# 改善箇所説明図

改善措置の内容： 全車両、インタークーラー出口ホースを対策品に交換する。

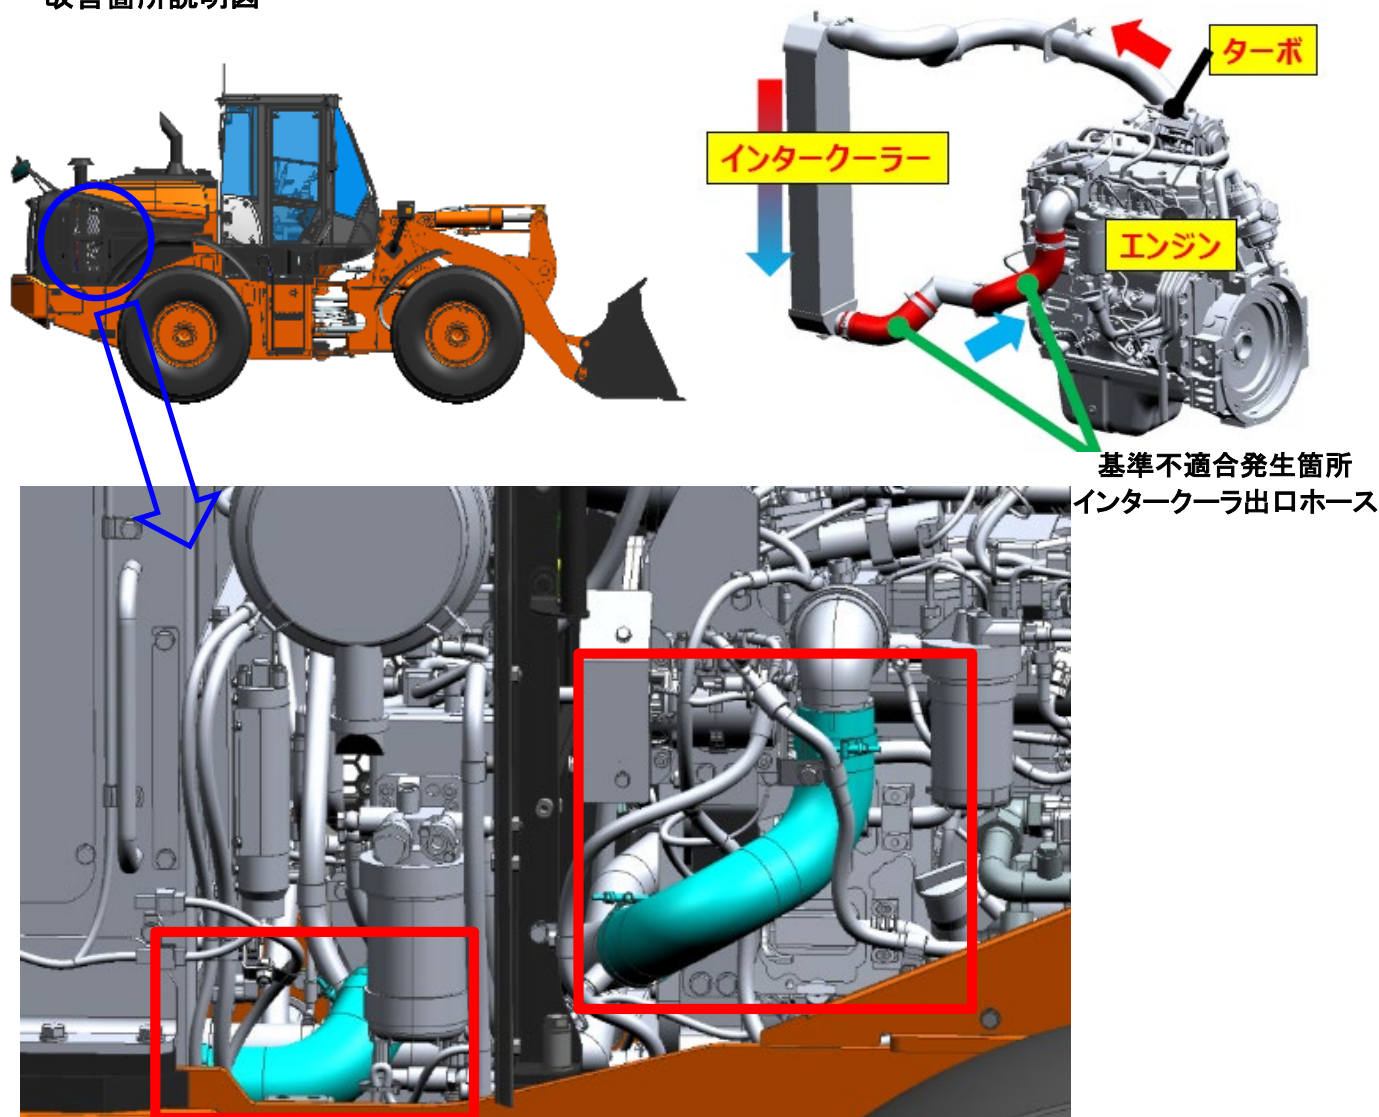
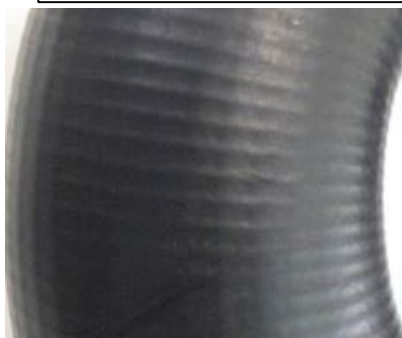
エンジンのターボで加圧された空気がインタークーラーで冷却された後に通過する配管ホースにおいて、ホースに加圧、変形が繰り返し作用することで強度が低下して圧力に耐えきれなくなり、破損する。そのため、エンジン出力が低下して通常作業が困難となる。また、排出ガス規制を満足しない状態となるおそれがある。

識別： ホース表面の外観が異なる。

変更前：  
表面につやがあり、補強系の跡が浮き出ている。

変更後：  
表面につやがなく、製造工程でテープを巻き、剥がした跡がある。
